CIRCULAR N° 41

PROCEDIMIENTO DE COMPRA: **PROCEDIMIENTO COMPETITIVO K52827**

OBJETO: **REHABILITACIÓN DE LA CENTRAL HIDROELÉCTRICA DE RINCÓN DE BAYGORRIA.**

Referencia: Volumen II - Parte A - Condiciones Contractuales - 11.2 RECEPCIÓN PROVISORIA

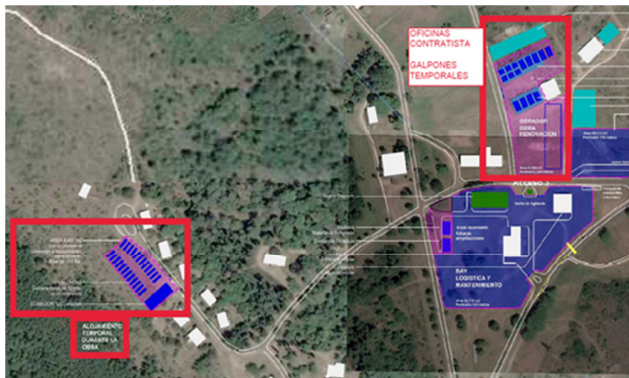
Dado que no se especifican los mecanismos para emitir la Recepción Provisoria de las unidades, favor confirmar que una vez cumplidos los requisitos del numeral 2.12 RECEPCIÓN PROVISORIA (POR UNIDAD), VOLUMEN III, 3.A.02 - TRABAJOS EN OBRA, la Recepción Provisoria se otorgará tácitamente.

En primer término, la Recepción Provisoria nunca se podrá otorgar tácitamente, sino que cuando se hayan realizado satisfactoriamente las pruebas de Recepción Provisoria se firmará el Acta de Recepción Provisoria de las Obras, ad-referéndum de la aprobación definitiva del Directorio y las instalaciones serán puestas en operación comercial.
